**Severomoravské vodovody
a kanalizace Ostrava a.s.**
se sídlem 28. října 1235/169,
Mariánské Hory, 709 00 Ostrava

Značka: 9773/V016450/2018/PA

Věc: Realizace SZ Budišovsko, k.ú. Podlesí nad Odrou, k.ú. Staré Oldřůvky a k.ú. Budišov nad Budišovkou

Sdělení (neslouží jako stanovisko pro vydání územního souhlasu, územního rozhodnutí, souhlasu s ohlášenou stavbou nebo stavebního povolení)

Orientační zakres sítě
SmVaK Ostrava a.s.

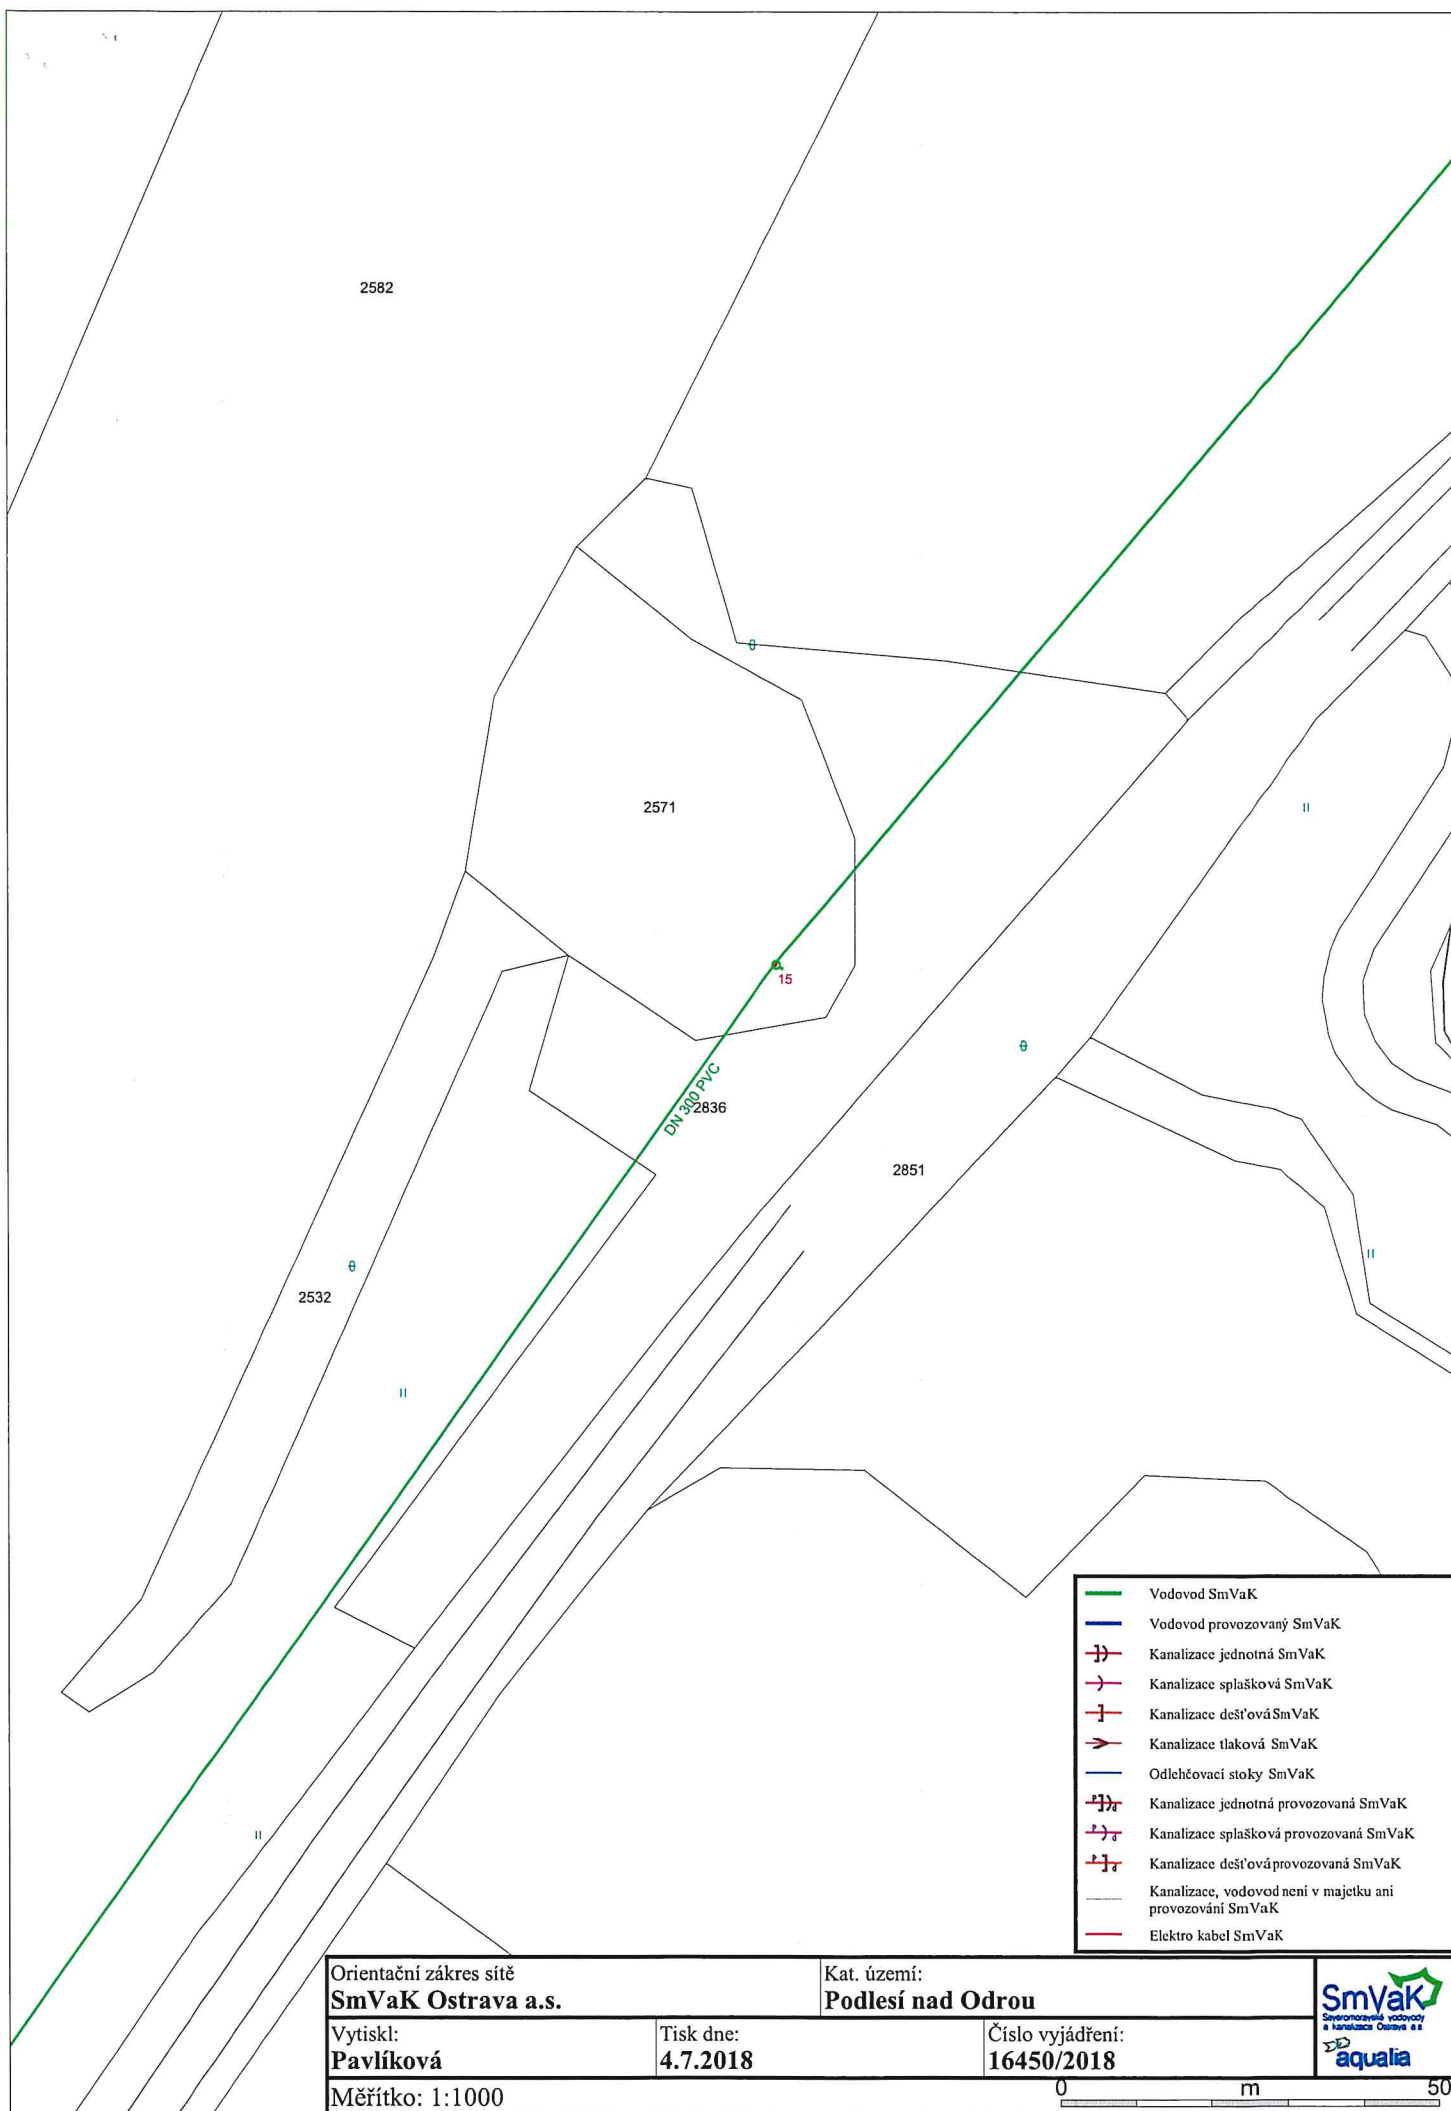
- Pro možnost posouzení umístění tůně T3, požadujeme předložit řez této tůně vč. zákresu stávajícího vodovodu DN 300 PVC v majetku SmVaK Ostrava a.s. a odstupové vzdálenosti mezi tůní a vodovodem.

- Vzhledem k rekonstrukci polní cesty HPC1, která je v kolizi s vodovodem DN 100 PE, požadujeme předložit řez cesty v místě kolize s tímto vodovodem. Z řezu bude zřejmá stávající niveleta terénu vč. nivelety po úpravě. V řezu bude taktéž zakreslena navržená drenáž.

- S ohledem na navrženou výsadbu kolem HPC1 požadujeme předložit detail místa výsadby v místě kolize s vodovodem DN 100 PE vč. jeho ochranného pásma. Výsadbu požadujeme situovat mimo vodovod DN 100 PE vč. jeho ochranného pásma. Výsadbu stromů požadujeme situovat s ohledem na následný růst stromu včetně kořenového systému.

- Umístění výše citovaného kabelu požadujeme zakreslit do výkresu situace, pro možnost posouzení případné kolize s cestou VPC5 a taktéž do příčného řezu (zde bude taktéž zřejmá odstupová vzdálenost mezi kabelem a drenáží).
